Příloha č. 5zza
Vyhodnocení připomínek obcí a veřejnosti

- **Návrh Změny č. 2 Územního rozvojového plánu**
- **Vyhodnocení vlivů návrhu Změny č. 2 Územního rozvojového plánu na udržitelný rozvoj území**
- **návrhy jednotlivých územních opatření k akceleračním oblastem vymezeným v návrhu Změny č. 2 Územního rozvojového plánu**

Příloha č. 5zza – Vyhodnocení připomínek obcí a veřejnosti

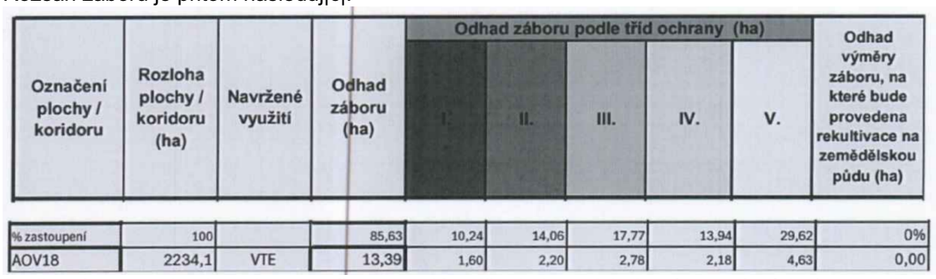
<table>
<tr><th>Poř. č.</th><th>Připomínkové místo</th><th>Číslo jednací</th><th>Článek</th><th>AO</th><th>Připomínka</th><th>Vyhodnocení</th></tr>
<tr><td></td><td></td><td></td><td></td><td></td><td>Ve vyhodnocení územního opatřeni se uvádí: »Přítomnost ZPF v I. až IV. třídě ochrany, převažuje zábor v I. třídě ochrany. S ohledem na velmi nízký rozsah záborů ve vyšší třídě ochrany dále neřešeno. V případě VTE a doprovodných staveb (rozvoden, úložišť el. energie, komunikaci apod.) v AO je zábor pro zajištění bezpečnosti hodnocení považován za trvalý. Uplatnění AO nebude mít vliv na ekologické funkce půdy."
Rozsah záborů je přitom následuj|c|:

Podle názoru podatele nelze považovat trvalé zničeni skoro 3 hektarů cenné půdy (tento odhad může být navíc podhodnocen) za něco, co není třebajřešit. Takové zdůvodnění záborů je bizarní a nedostačuje požadavkům v § 4 odst. 3 zákona č. 334/1992 Sb., o ochraně ZPF, kde se mj. uvádí, že zemědělskou půdu I. a ll. třídy ochrany lze v územně plánovací dokumentaci určit k jinému než zemědělskému účelu nebo odejmout pouze v případech, kdy jiný veřejný zájem výrazně převaZuje rad veřejným zájmem ochrany zemědělského půdního fondu.
Podatel se ze Změny č. 2 ani územn ho opatřeni AOV18 a jejich odŮvodněni nedozvěděl, jak bylo doloženo, že výrazně převažuje veřejný zájem na realizaci VTE nad zájmem na ochraně cenných částí zpf. Nezjistil ani to, jak zábor ZPF přispěje ktomu, aby byly zmírněny dopady změny klimatu nebo aby byla zvýšena energetická soběstačnosti ČR (a v jakém rozsahu setak stane). Podateltaké neví, proč není možné VTE realizovat jinde, kde by k záborům cenných půd nedošlo. Na uvedené otázky by měla Změna č. 2 odpovědět velmi přesně nebo akcelerační oblast nevymezovat a ponechat vše na územní plány a povobvaclřízeM, kde budou moct být zábory skutečně podrobně posouzeny a vyhodnoceny.

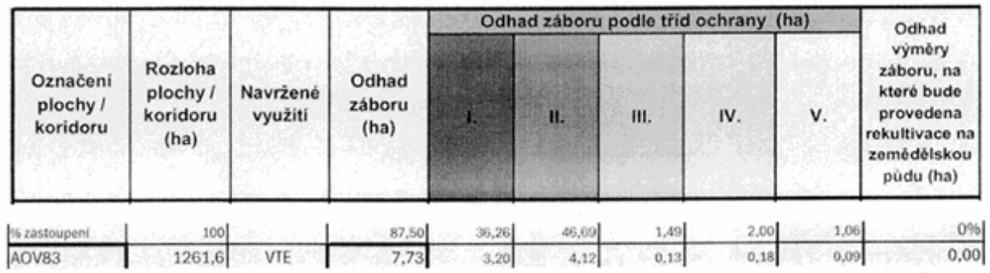
<table>
<tr><th>Poř. č.</th><th>Připomínkové místo</th><th>Číslo jednací</th><th>Článek</th><th>AO</th><th>Připomínka</th><th>Vyhodnocení</th></tr>
<tr><td></td><td></td><td></td><td></td><td></td><td>Ve vyhodnoceni územního opatřeni se uvádí: “Přítomnost ZPF převažuje v I. a II. třídě ochrany, nepatrné zábory také v III. až V. třídě ochrany. S ohledem na velmi nízký rozsah záborů ve vyšší třídě ochrany dále neřešeno. V případě VTE a doprovodných staveb (rozvoden, úložišť el. energie, komunikací apod.) v AO je zábor pro zajištění bezpečnosti hodnocení považován za trvalý. Uplatnění AO nebude mít vliv na ekologické funkce půdy. Zábor půdy je s ohledem na relativně malou výměru a na rozlohu zemědělské půdy v AO a jejím okolí považován za mírně negativní vliv."
Rozsah záborů je přitom následující:

Podatel se ze Změny č. 2 ani územního opatřeni AOV83 a jejich odůvodněni nedozvěděl, jak bylo doloženo, že výrazně převažuje veřejný zájem na realizaci VTE nad zájmem na ochraně cenných částí ZPF. Nezjistil ani to, jak zábor ZPF přispěje k tomu, aby byly zmírněny dopady změny klimatu nebo aby byla zvýšena energetická soběstačnosti ČR (a v jakém rozsahu se tak stane). Podatel také neví, proč není možné VTE realizovat jinde, kde by k záborům cenných půd nedošlo. Na uvedené otázky by měla Změna č. 2 odpovědět velmi přesně nebo akcelerační oblast nevymezovat a ponechat vše na územní plány a povolovací řízení, kde budou moct být zábory skutečně podrobně posouzeny a vyhodnoceny.

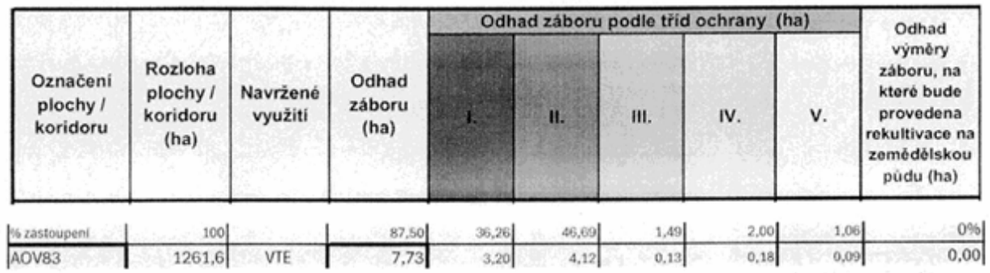
<table>
<tr><th>Poř. č.</th><th>Připomínkové místo</th><th>Číslo jednací</th><th>Článek</th><th>AO</th><th>Připomínka</th><th>Vyhodnocení</th></tr>
<tr><td></td><td></td><td></td><td></td><td></td><td>na ekologické funkce půdy. Zábor půdy je s ohledem na relativně malou výměru a na rozlohu zemědělské půdy v AO a jejím okolí považován za mírně negativní vliv."
Rozsah záborů je přitom následující:

Podle názoru podatele nelze považovat trvalé zničení téměř 7,5 hektarů cenné půdy (tento odhad může být navíc podhodnocen) za něco, co není třeba řešit. Takové zdůvodněni záborů je bizarní a nedostačuje požadavkům v § 4 odst. 3 zákona č. 334/1992 Sb., o ochraně ZPF, kde se mj. uvádí, že zemědělskou půdu I. a II. třídy ochrany lze v územně plánovací dokumentaci určit k jinému než zemědělskému účelu nebo odejmout pouze v případech, kdy jiný veřejný zájem výrazně převažuje nad veřejným zájmem ochrany zemědělského půdního fondu.
Podatel se ze Změny č. 2 ani územního opatřeni AOV83 a jejich odůvodněni nedozvěděl, jak bylo doloženo, že výrazně převažuje veřejný zájem na realizaci VTE nad zájmem na ochraně cenných částí ZPF. Nezjistil ani to, jak zábor ZPF přispěje k tomu, aby byly zmírněny dopady změny klimatu nebo aby byla zvýšena energetická soběstačnosti ČR (a v jakém rozsahu se tak stane). Podatel také neví, proč není možné VTE realizovat jinde, kde by k záborům cenných půd nedošlo. Na uvedené otázky by měla Změna č. 2 odpovědět velmi přesně nebo akcelerační oblast nevymezovat a ponechat vše na územní plány a povolovací řízení, kde budou moct být zábory skutečně podrobně posouzeny a vyhodnoceny.
